改善箇所説明図①

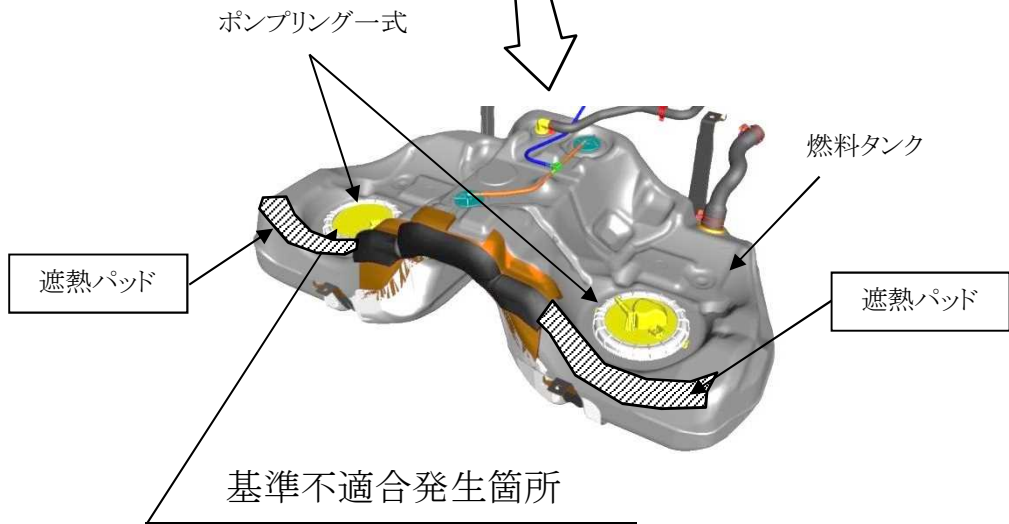
燃料タンクにおいて、タンク上面にある樹脂製ポンプリング部の遮熱性が不足しているため、エンジンや排気管からの熱影響を受けてポンプリングが劣化することがある。そのため、そのまま使用を続けると劣化が進行して、ポンプリングに亀裂が入り燃料が漏れ、最悪の場合、火災に至るおそれがある。

改善の内容
全車両、燃料タンクに遮熱パッドを貼り付ける。

識別：左リヤ・ドア・ロア・ヒンジ取付けボルト（下側）の頭に黄ペンを塗布する。
